東通原子力発電所 基準津波の策定のうち
「十勝沖・根室沖から岩手県沖北部の連動型地震」
に起因する津波の評価について
(コメント回答)

2021年7月9日
東北電力株式会社

審査会合におけるコメント:連動型地震に起因する津波

アラスカ南部のテクトニクス背景と
1964年アラスカ地震の破壊領域等の関係
(Wech(2016))

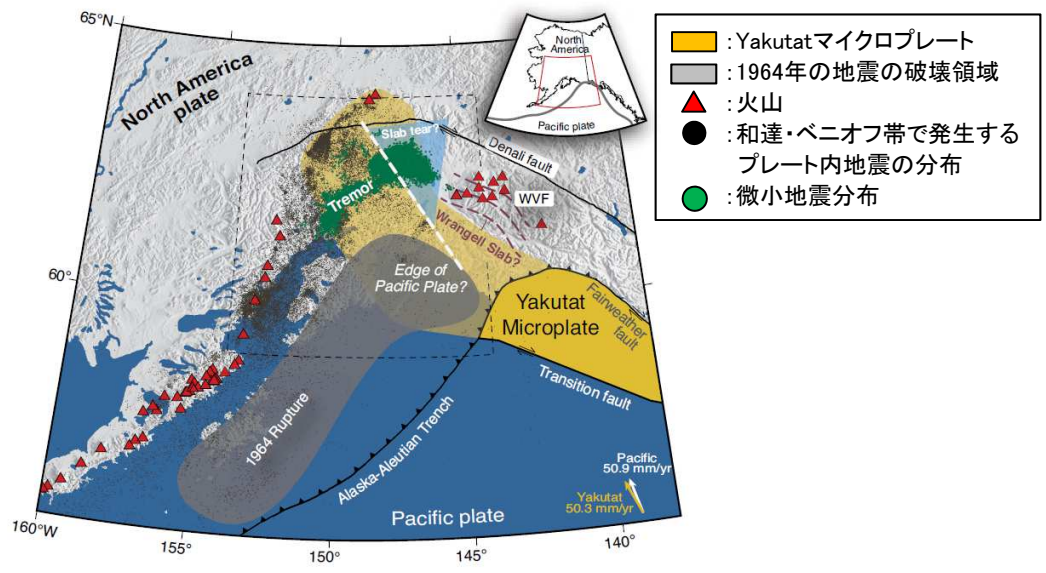
No.	コメント時期	コメント内容
S195	2021年2月19日 第949回審査会合	1964年アラスカ地震の地震学的知見を収集し、日本海溝・千島海溝島弧会合部における大きなすべりの発生可能性に係る検討の説明性向上を図ること。

- Wech(2016)は、アラスカ南部のテクトニクス背景、火山の配列、微小地震分布等から島弧会合部の地下構造を推定し、同会合部が1964年アラスカ地震の破壊領域の端部(北東端)になっていることを示している。
